**Modulo per la presentazione delle osservazioni per i piani/programmi/progetti sottoposti a procedimenti di valutazione ambientale di competenza statale**

Contratto Istituzionale di Sviluppo per il recupero e la rifunzionalizzazione dell' "Ex carcere borbonico dell'isola di Santo Stefano- Ventotene" Intervento n. 3 "Realizzazione / adeguamento degli approdi all'Isola di Santo Stefano"

Procedura: Valutazione Impatto Ambientale; Codice procedura 5969; Data avvio 25/03/2021

Figura 4-11 Soluzione finale (Alternativa 5): Pianta

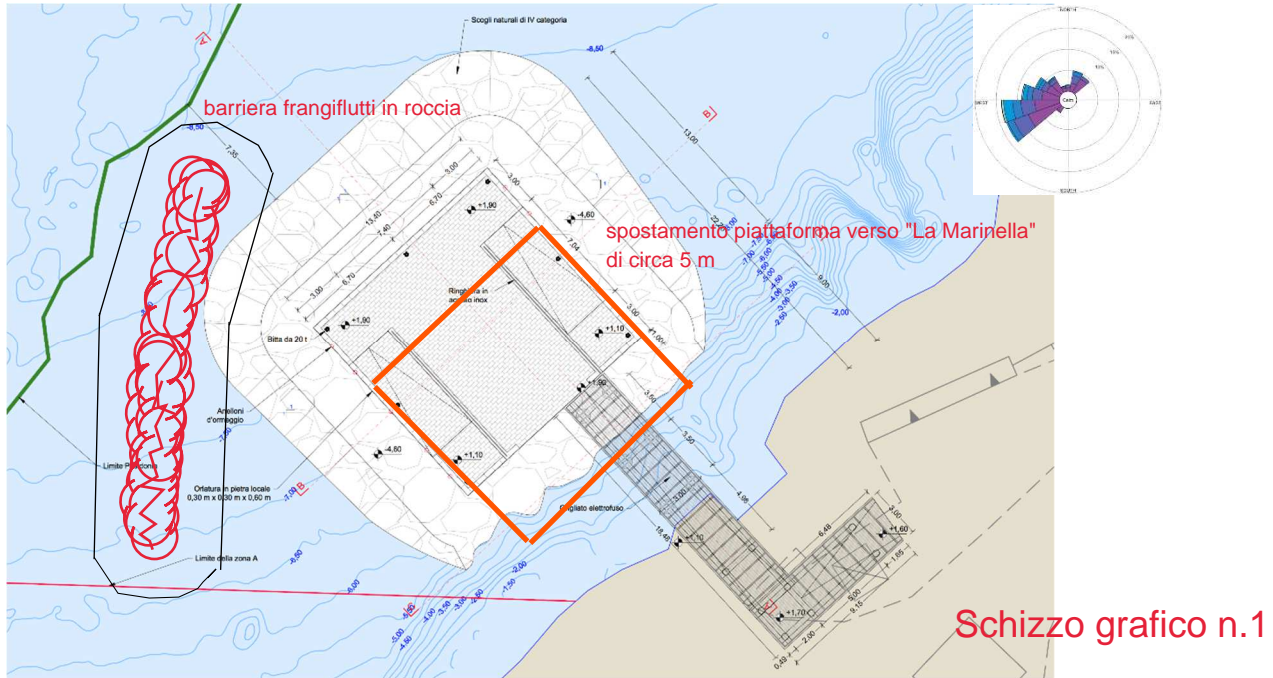
- l’ultima proposta tecnica formulata da Invitalia, quasi analoga a quella precedente, esclude qualsiasi ipotesi di un “ridosso” e pertanto è da ritenersi insufficiente e fortemente debole per consentire la piena utilizzazione del Complesso Monumentale;

- inoltre, **laddove venisse confermata soltanto una “Piattaforma a giorno”** suggerita da INVITALIA e, non fosse integrata da un “ridosso in roccia” (a tutela del III° quadrante da Sud-ovest), si rischierebbe di **attuare un Progetto estremamente riduttivo alle finalità indicate per la valorizzazione del Complesso Storico-Culturale**. E più in particolare, **si vedrebbe svanire** ogni ipotesi di **“continuità territoriale”** diurna e notturna, ridurre i tempi per la visita e per la sosta sul territorio, non garantire l’emergenza sanitaria e non veder attuati tutti gli obiettivi storico-culturali ampiamente previsti dallo Studio di Fattibilità (approvato dalle Autorità competenti) e si lascerebbe sfumare l’attuazione di una grande opportunità a favore dei cittadini di Ventotene.

- che, la piattaforma a giorno, sia slittata verso Nord e venga avvicinata alla costa (zona Marinella) di circa 3/5 metri, allo scopo di aumentare lo spazio da destinare a letto di posa della barriera frangiflutti o ridosso in roccia;

- realizzare una “barriera o ridosso in roccia “con un’altezza fuori dall’acqua non superiore a 1,5/2,0 metri, intercalata, dove si ravvisi la necessità da “pali o cassoni con altezza non superiore a quella del mare e fissati alla roccia del fondale marino” allo scopo di migliorare l’estensione della “barriera” con dimensioni meno invasive sul fondale;

Schizzo grafico n.2

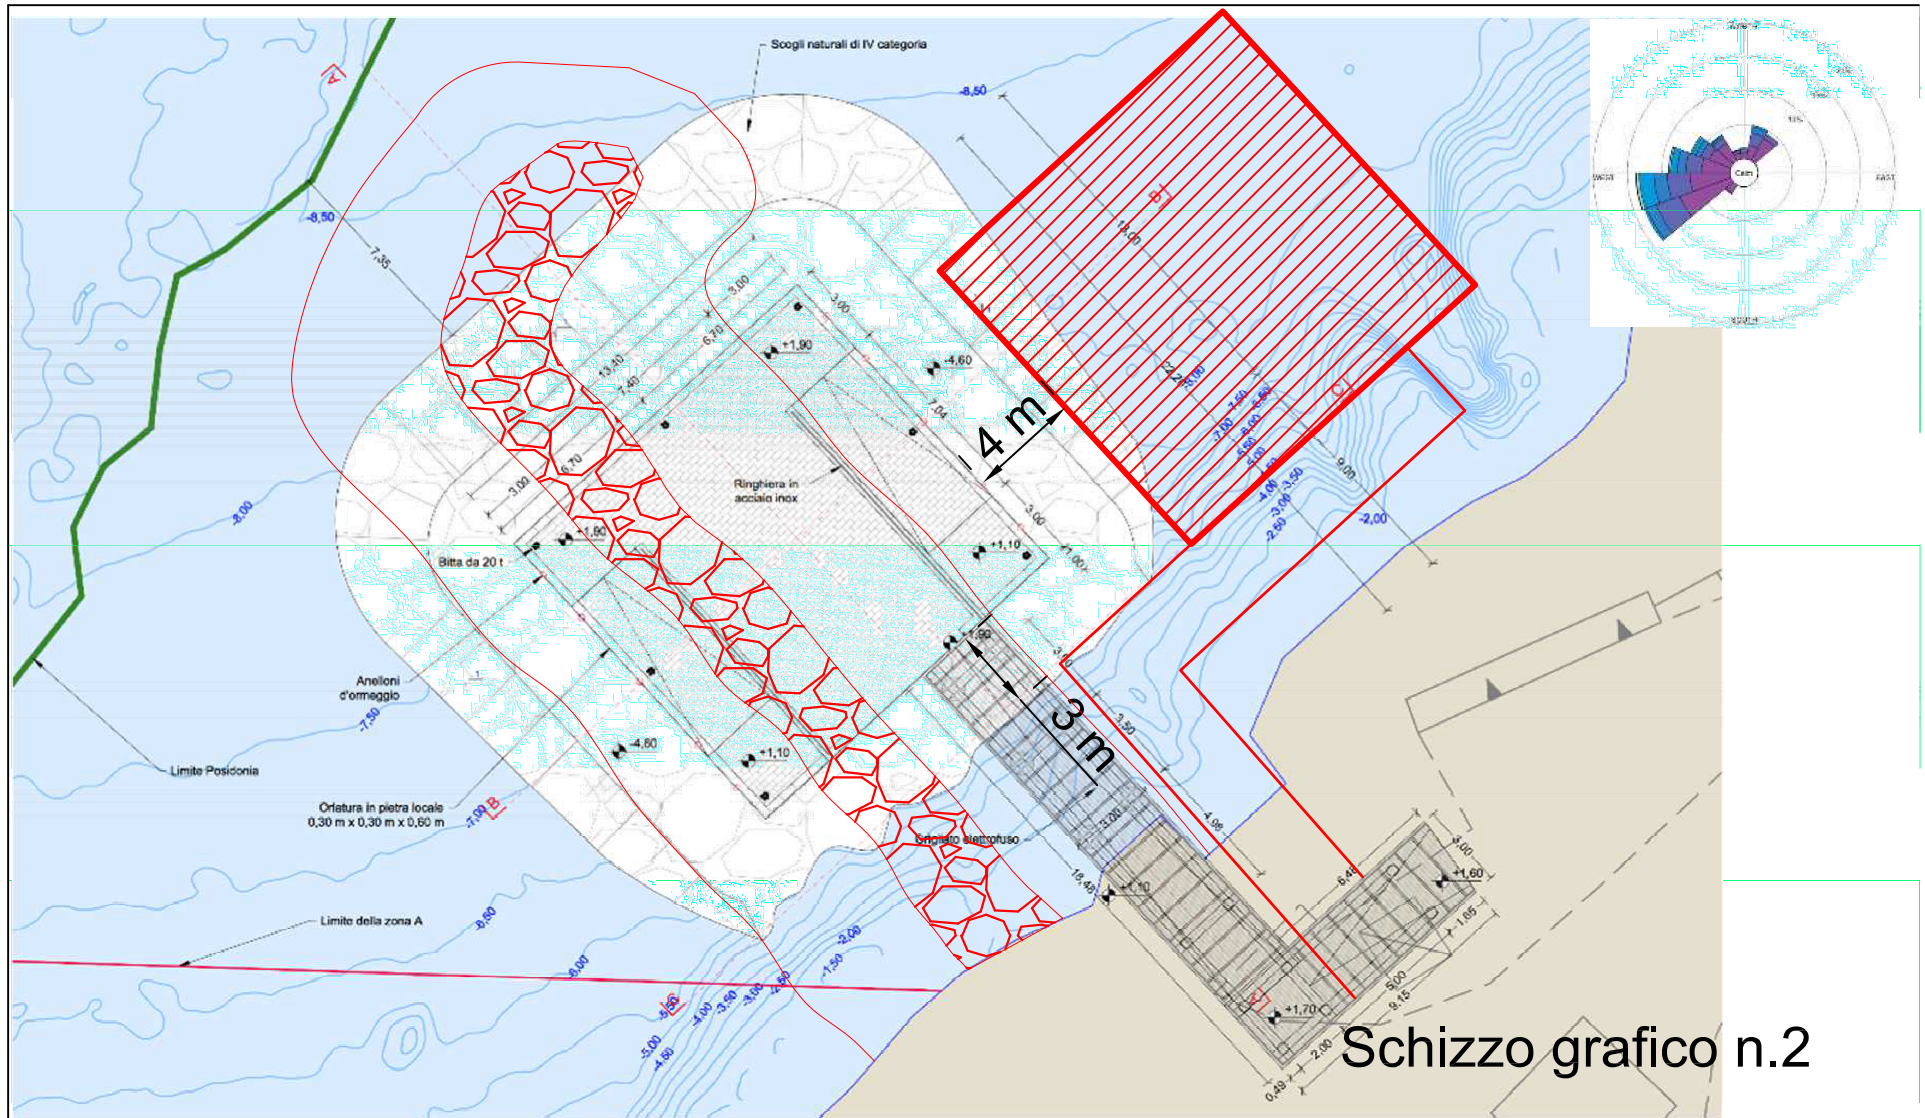
- per quanto rappresentato nella proposta di cui agli allegati schizzi grafici n° 01, n° 02, questi sono da ritenersi semplici spunti di riferimento, naturalmente da approfondire, non potendo ignorare la provenienza prevalente dei mari del III° quadrante, i violenti turbini atmosferici che si originano nel Sahara, nell’ Atlantico e nei Pirenei spagnoli, che danno origine e stimolano violente tempeste di vento e di mare che flagellano le coste delle isole Pontine, come indicato nell’osservazione del 17-05-2021.
